泊発電所3号炉審査資料	
資料番号	DB08-9 r.6.0
提出年月日	令和5年6月30日

## 泊発電所3号炉

### 設置許可基準規則等への適合状況について (設計基準対象施設等) 比較表

#### 第8条 火災による損傷の防止

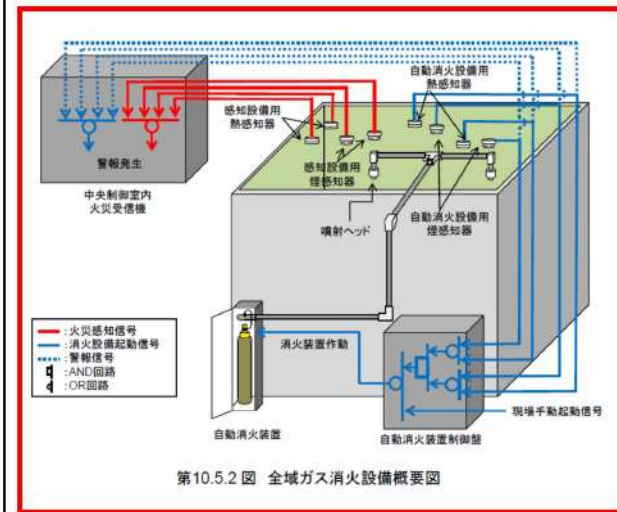
【大飯】  
 ■設計の相違  
 泊ではスプリンクラー設備は設置していない。

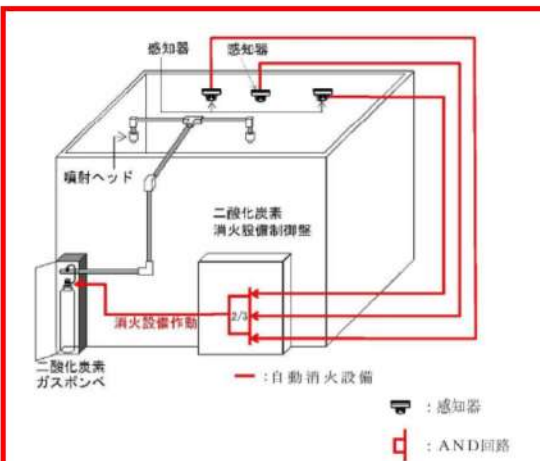
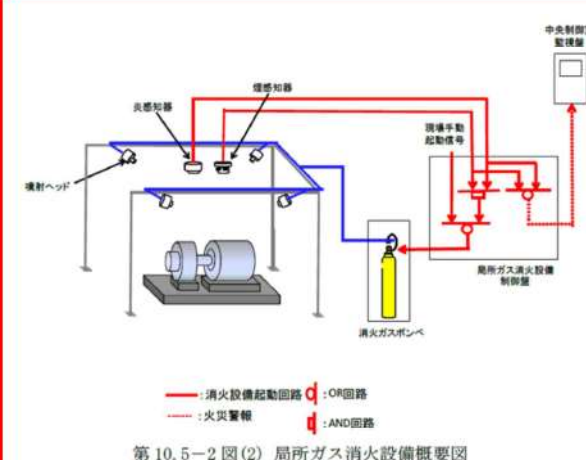
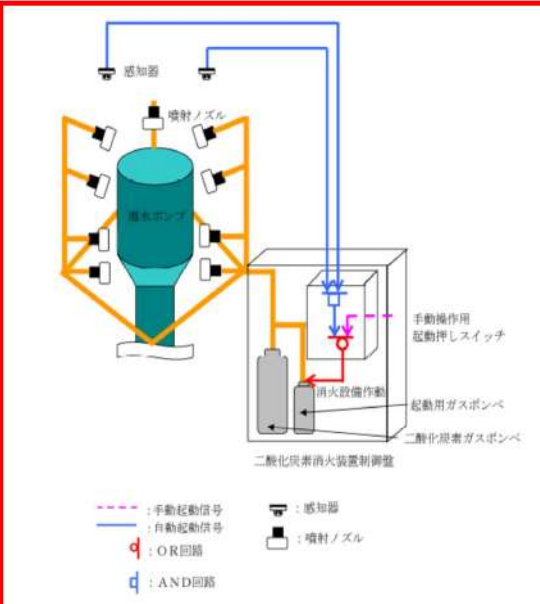
【女川・大飯】  
 ■設計の相違  
 消火設備の構成及びロジックの相違。ただし、誤作動防止の設計を取り込んでいることについては同様。

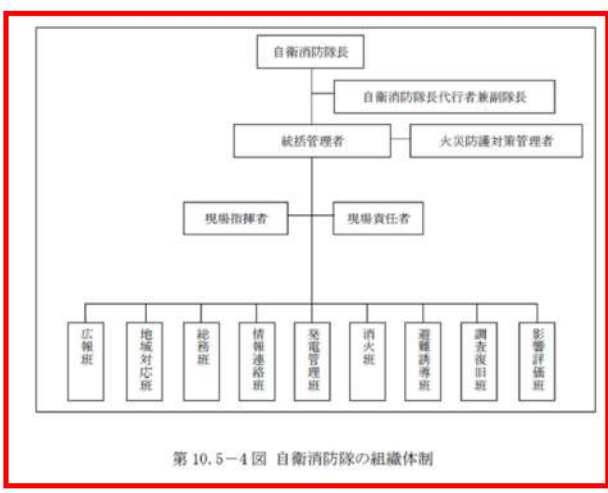
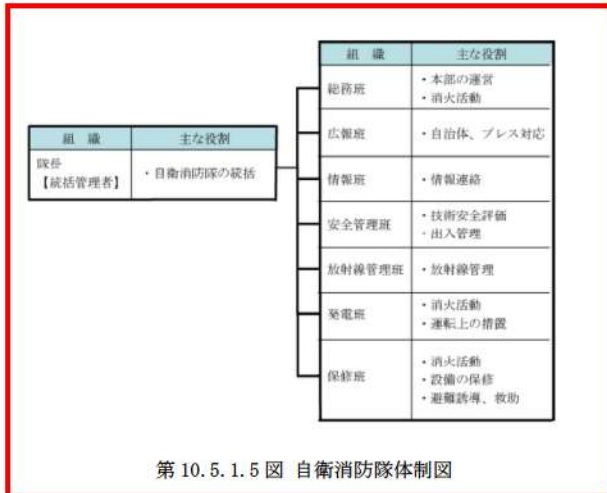
【女川・大飯】  
 ■設計の相違  
 自衛消防隊の組織体制の相違
